ACLARACIONES LICITACIÓN ABREVIADA 009/2014
20 de Noviembre de 2014

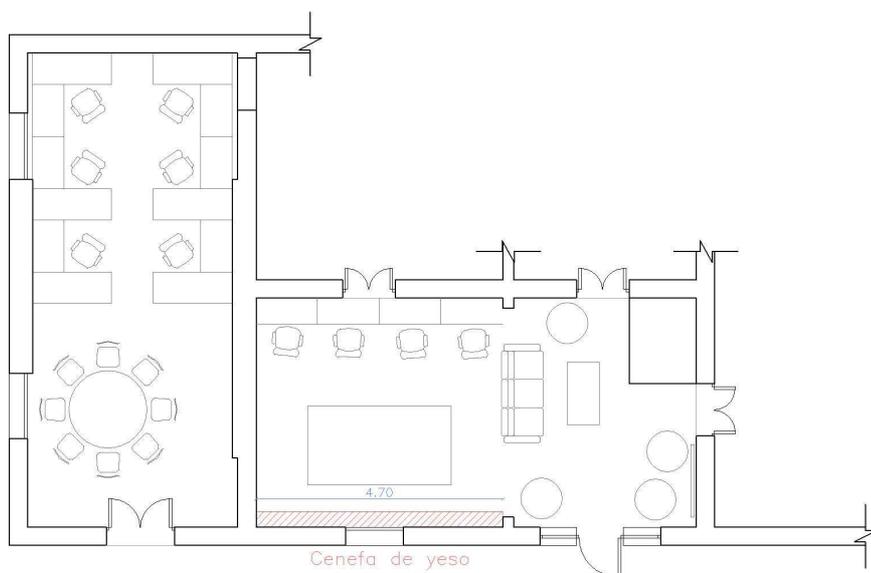
_Colocar reja faltante en uno de los internados, la cual será suministrada por UTU.

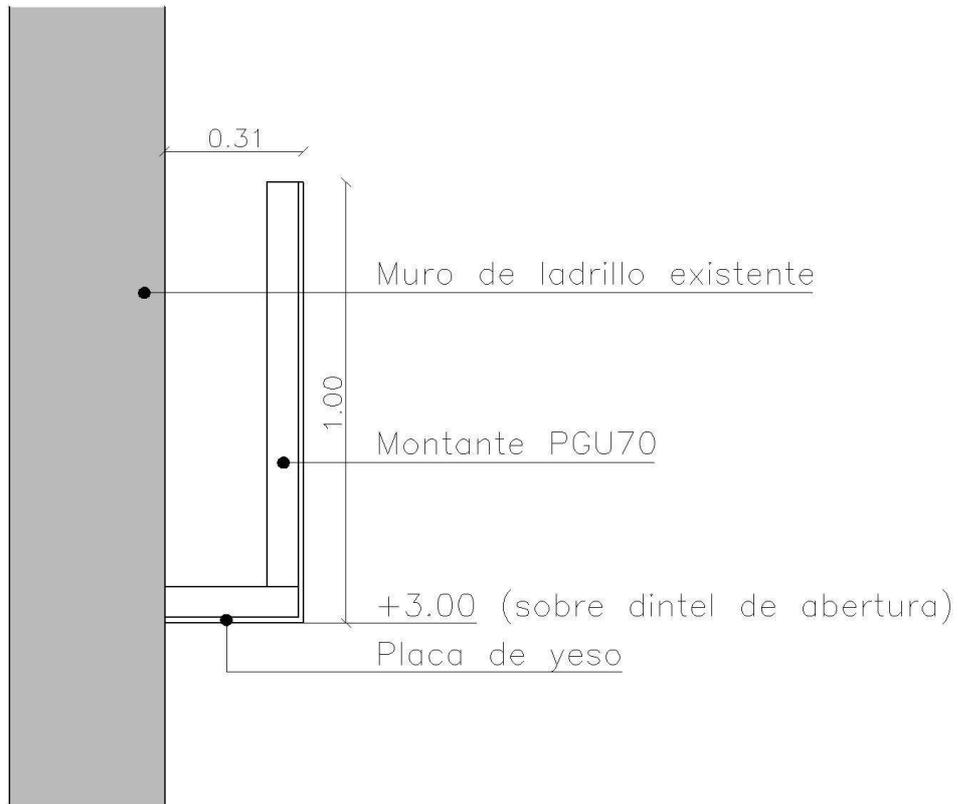
_Mampara tipo M1, cantidad 8

_Mampara tipo M2, el material es según planilla lambriz de aluminio.

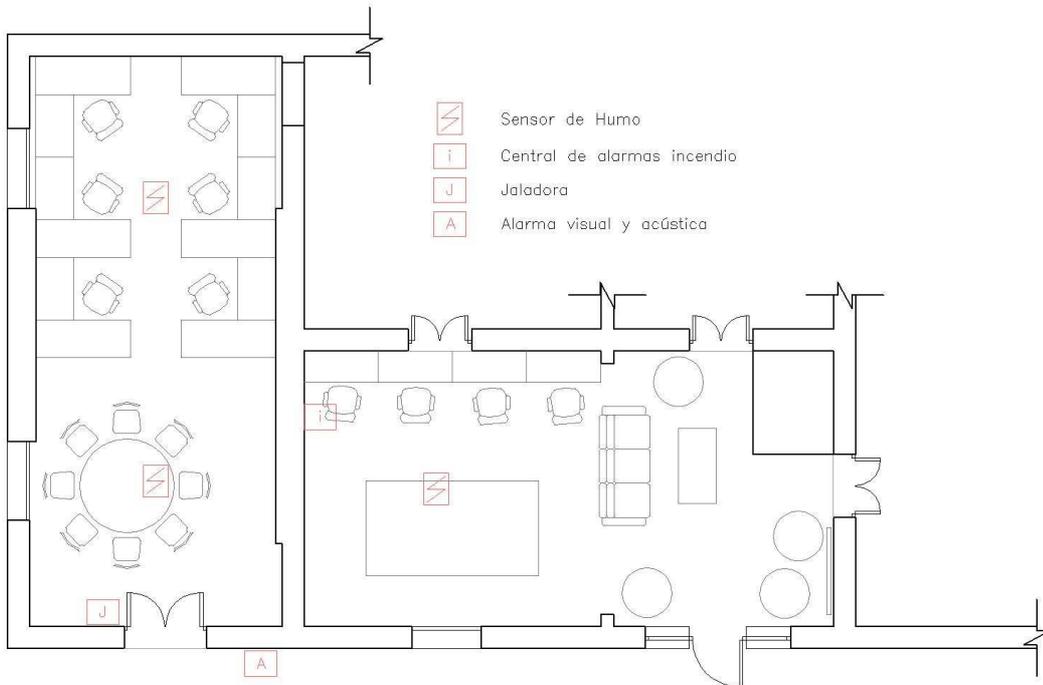
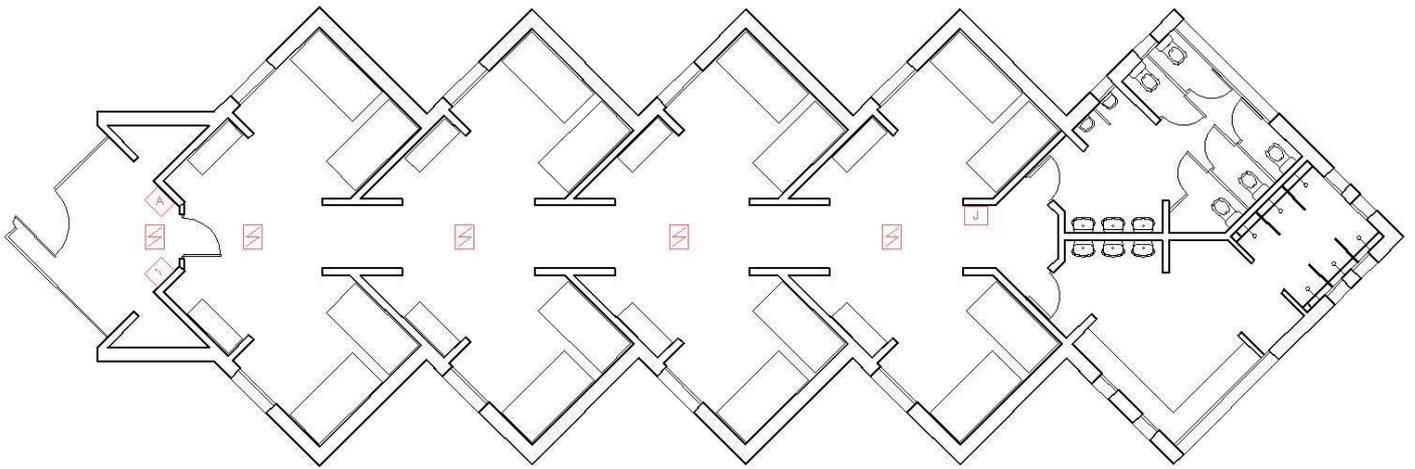
_Modificación de detalle de cenefa de yeso.
